Vorlage für die Sitzung Bau- und Umweltausschuss	Sitzungsvorlage BUA/005/2022	Az.: 632.6
Datum der Sitzung 15.02.2022	Öffentlichkeitsstatus öffentlich	Beschlussart Entscheidung

Stellungnahmen zu Baugesuchen und sonstigen Anträgen Neubau eines Einfamilienhauses auf dem Grundstück Ulmenweg 2, Flst.Nr. 908/6 in Steinach

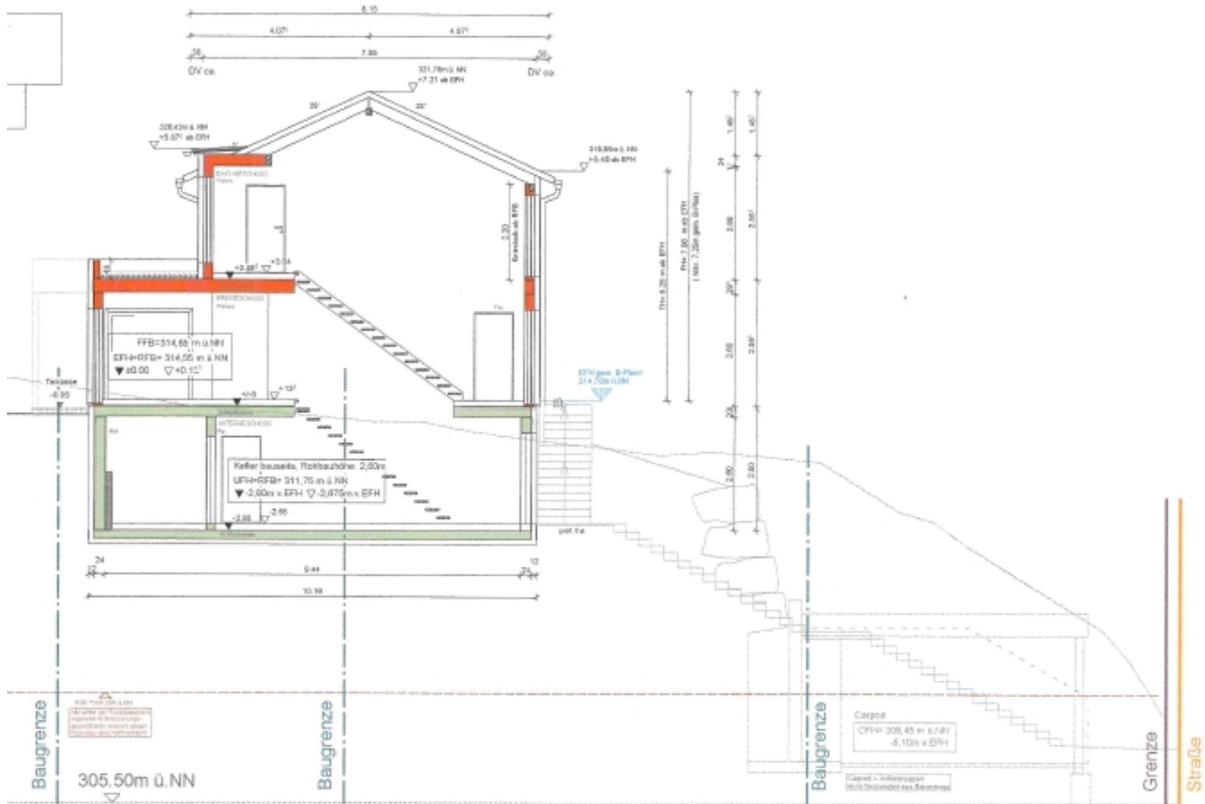
Das Grundstück befindet sich im Geltungsbereich des Bebauungsplans „Ulmenweg“ aus dem Jahre 1984. Der Baukörper des geplanten Wohnhauses hält die im Bebauungsplan vorgesehenen Trauf- und Firsthöhen ein. Bei der EFH besteht eine geringfügige Abweichung

von ca. 0,15 m, welche jedoch gemäß den Festsetzungen des in begründeten Fällen und in Anbetracht der Hanglage bis max. 0,25 m zugelassen werden kann. Das Satteldach weist eine um 5° von den Festsetzungen des Bebauungsplans abweichende Dachneigung auf (25° statt mind. 30°). Da sowohl die Firstrichtung als auch die Dachform ansonsten eingehalten werden, sieht die Verwaltung dies als städtebaulich vertretbare Abweichung an.
